地震対策 – 活断層による地震の地震動評価における設定条件の余裕 –

論点No.3

床応答スペクトルの比較（一例）

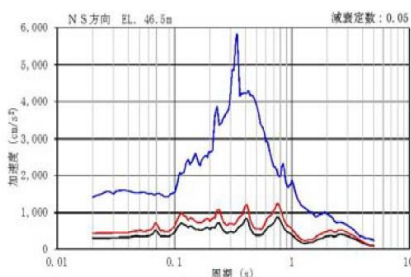
内陸地殻内地震の大きさの評価において、過去の知見の観測値などにばらつき（不確かさ）があることが分かっているパラメータについて、個々にその不確かさによる影響の上振れを考慮しているが、複数のパラメータで同時に上振れた場合でも東海第二発電所は大丈夫なのか。

- 内陸地殻内地震の評価において、国の審査では、断層の傾斜角、短周期の揺れの大きさ（短周期レベル）及び強い地震を発生させる領域の位置（アスペリティ位置）について、それぞれ単独で不確かさを考慮した厳しい条件で評価を実施（右表緑枠）
- ワーキングチームの求めで、日本原電は、発電所への影響が大きい断層傾斜角と短周期レベルの不確かさを重ね合わせたより厳しい条件で評価を実施（右表赤枠）

内陸地殻内地震の評価におけるパラメータのうち、原子力発電所への影響が大きい「断層の傾斜角」と「短周期の揺れの大きさ」について不確かさを重ね合わせ、改めて耐震評価を実施し、施設の耐震性に問題はないとの結果を得たことを確認。

- 評価の結果、不確かさを重ね合わせた地震による床面の揺れ（右図赤線）は、設計に用いている床面の揺れ（右図青線）を下回るため、施設の耐震性に影響はないことを確認
